# 衝突檢討及修改-建築

捲門與結構樑碰撞

## 天花板與風管衝突

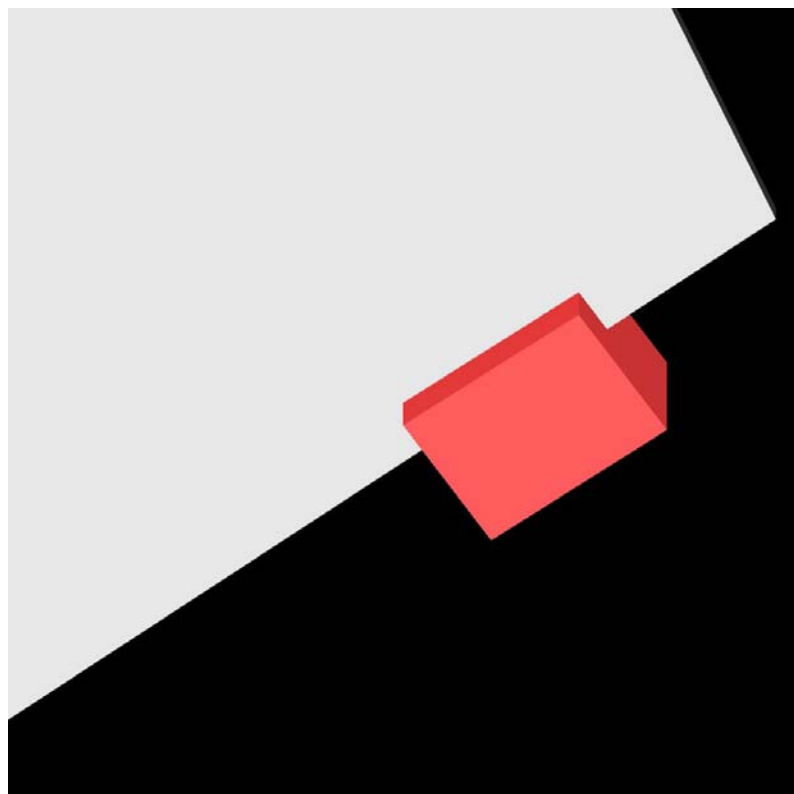
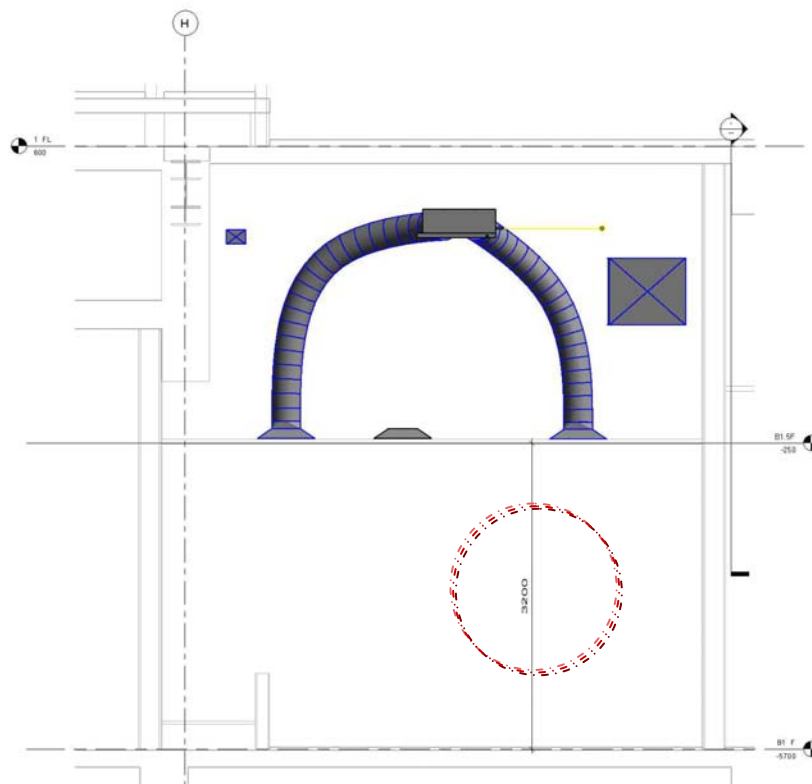
### 空調第2次釋疑

B1F 男看管室(H /11 Line)天花板與風管  
衝突回覆：天花板高程原400降至320cm
